**DECRETO ALCALDICIO
APRUEBASE SUSPENSIÓN DE PLAZOS DE
EJECUCIÓN DE OBRAS.
OBRA QUE SE INDICA.**

El Decreto Alcaldicio N° 2724 de fecha 20.10.2025 que Autoriza Licitación Pública ID 3656-114-LP25. Adjudicada la obra **“PROYECTO DE PAVIMENTACIÓN: MODIFICACIÓN LOSA PASO DE AGUA CALLE SANTA LUCILA, COMUNA DE REQUINOA”**, al Proveedor **CONSTRUCTORA HERGONOR SPA., Rut 77.053.227-2**, por un monto de **\$ 129.051.071 IVA Inc., y un plazo de ejecución de 120 días corridos**. Designa Inspector Técnico de Obra, al profesional de la Dirección de Obras Municipales, Sr. Víctor Martínez González, Constructor Civil. Autoriza suscripción del Contrato.

RE: RE: solución aguas lluvias proyecto Proyecto N°3605 Losa paso de agua Santa Lucila

DETALLE DADO DE REFUERZO

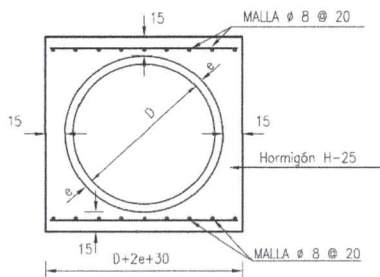
- Debido al escaso recubrimiento que tendrá la tubería de los atravesos proyectados, se sugiere que su materialidad sea acero corrugado.
- El dado de refuerzo, se sugiere que sea completo y con hormigón armado según la siguiente figura:

- Debido al escaso recubrimiento que tendrá la tubería de los atravesos proyectados, se sugiere que su materialidad sea acero corrugado.
R: Se considera un tubo de HDPE, primero por su diámetro comercial de 300[mm] y en segundo lugar por su durabilidad. Se mantiene el uso de HDPE.
- El dado de refuerzo, se sugiere que sea completo y con hormigón armado según la siguiente figura:
R: Se valida el uso del dado de HA completo para recubrir y proteger la estructura.
- Se debe agregar una bajada de agua de 1.5 metros de largo, ya sea tipo canaleta o tubo media caña, entre el término del estribo y el borde del canal.:
R: Ambas opciones son válidas, utilizar la misma canaleta de hormigón para facilitar la continuidad del flujo.

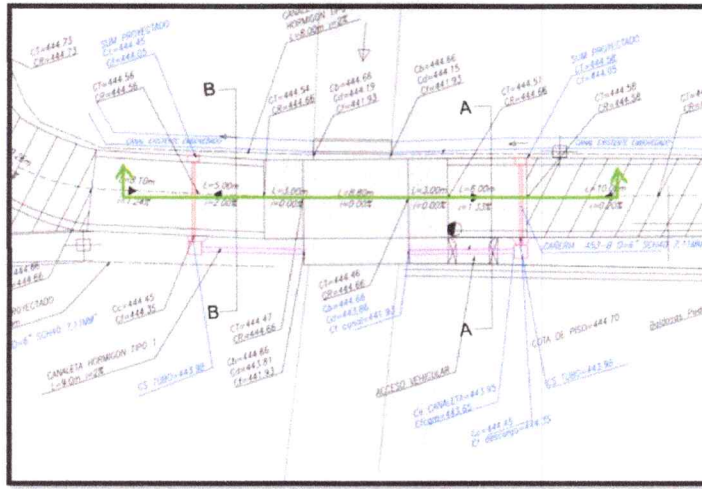
1. Cambiar tubo de acero, que conecta los sumideros que están a cada lado de la calzada, por uno de HDPE corrugado de 300[mm]. Esto significa modificar los detalles de la salida del sumidero tipo 4 y detalle del medio dado de hormigón (ya que los diámetros de ambos no coincidirían con el diámetro propuesto en este punto.

R_ SE REALIZA EL CAMBIO Y SE INDICAN LAS COTAS DE ENTRADA Y DESCARGA DE TODOS LOS ELEMENTOS PROYECTADOS

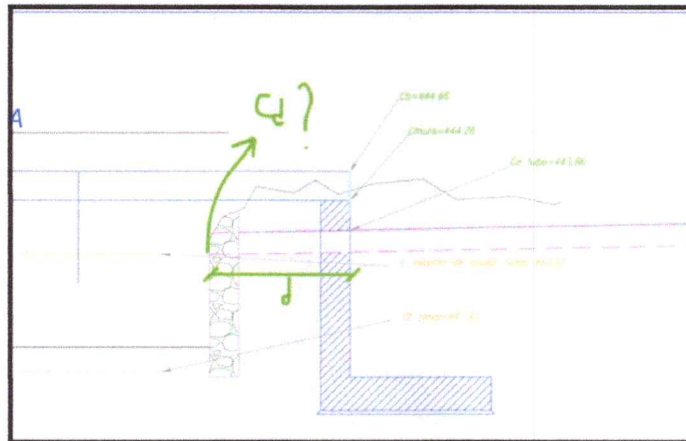
4. Se consulta por la cota de descarga de la canaleta de hormigón al canal, esto debido a que se está tomando como cota de descarga la parte superior de la canaleta, además, esta se encuentra a cierta distancia de la verdadera descarga al canal.

R_ LA DISTANCIA ENTE EL MURO DE CONTENCIÓN Y LA SECCIÓN DEL CANAL EXISTENTE ES DE 1,5MTRS INDICADO TAMBIÉN QUE REALIZO UN REBAJE PARA LOGRAR LA DESCARGA DEL AGUA LLUVIA.

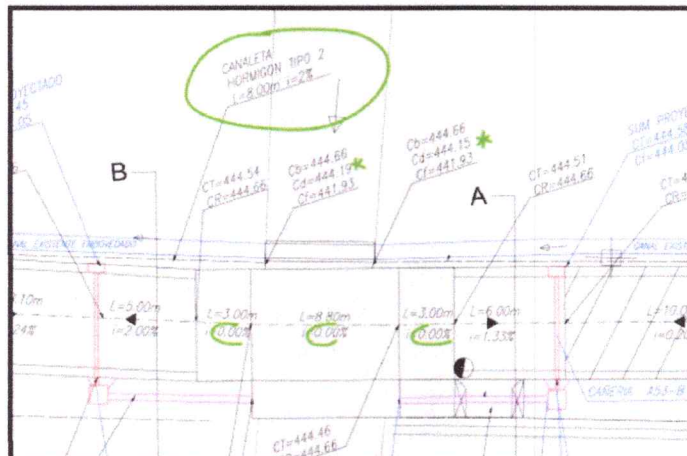
6. Corregir datos presentados en plano de pavimentación y se consulta por canaleta N°2 de hormigón, ¿esta iría en el proyecto o no?

R_ DATOS CORREGIDOS, EL PUENTE TIENE LA MISMA COTA EL TODA SU SUPERFICIE

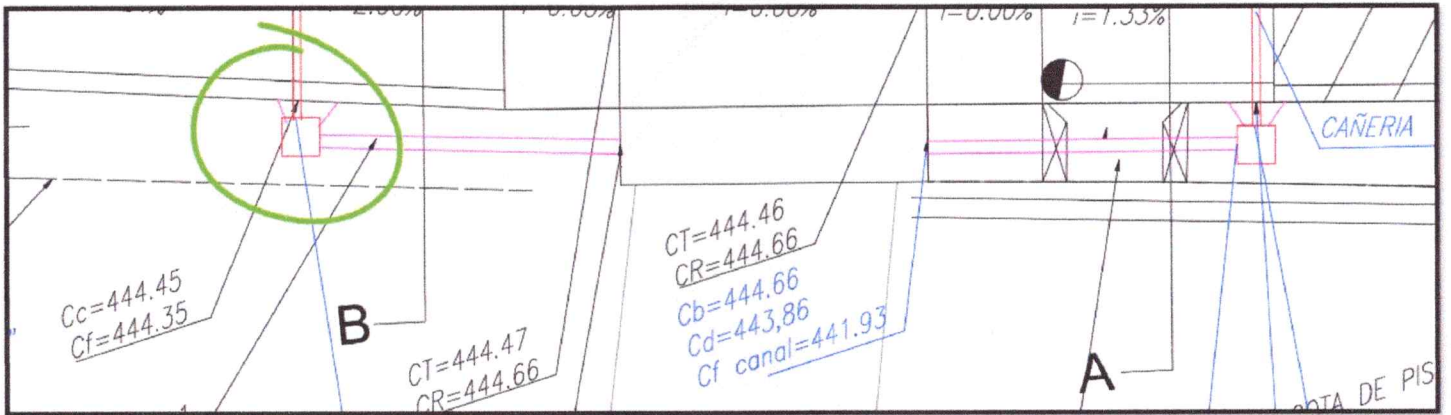
8. Indicar cotas de entrada a canaleta, descarga de canaleta, cota de salida de cámara.
R_ SE ADOPTA INDICACION

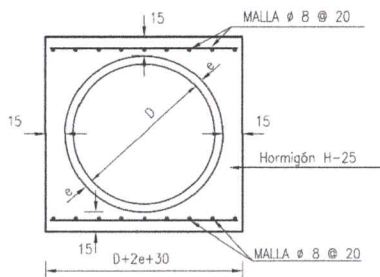
Estimado Matias, respecto a las modificaciones del Puente Santa Lucila, tengo los siguientes comentarios para su consideración:

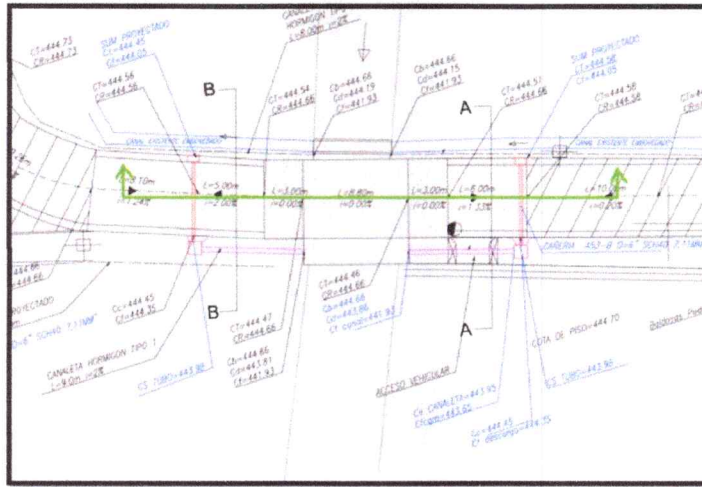
1. Cambiar tubo de acero, que conecta los sumideros que están a cada lado de la calzada, por uno de HDPE corrugado de 300[mm]. Esto significa modificar los detalles de la salida del sumidero tipo 4 y detalle del medio dado de hormigón (ya que los diámetros de ambos no coincidirían con el diámetro propuesto en este punto).
R_ SE REALIZA EL CAMBIO Y SE INDICAN LAS COTAS DE ENTRADA Y DESCARGA DE TODOS LOS ELEMENTOS PROYECTADOS

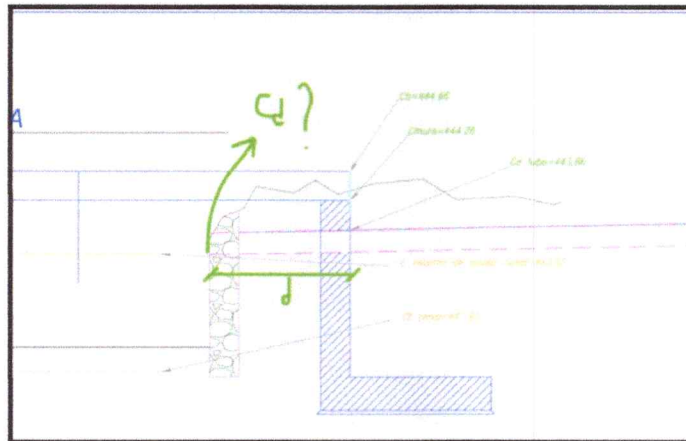
4. Se consulta por la cota de descarga de la canaleta de hormigón al canal, esto debido a que se está tomando como cota de descarga la parte superior de la canaleta, además, esta se encuentra a cierta distancia de la verdadera descarga al canal.

R_ LA DISTANCIA ENTE EL MURO DE CONTENCIÓN Y LA SECCIÓN DEL CANAL EXISTENTE ES DE 1,5MTRS INDICADO TAMBIÉN QUE REALIZO UN REBAJE PARA LOGRAR LA DESCARGA DEL AGUA LLUVIA.

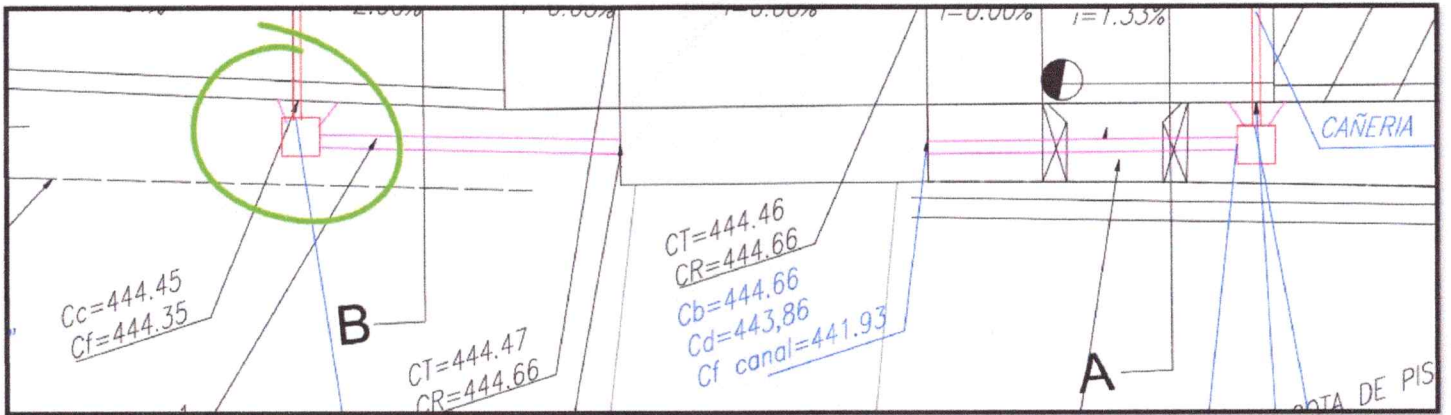
6. Corregir datos presentados en plano de pavimentación y se consulta por canaleta N°2 de hormigón, ¿esta iría en el proyecto o no?

R_ DATOS CORREGIDOS, EL PUENTE TIENE LA MISMA COTA EL TODA SU SUPERFICIE
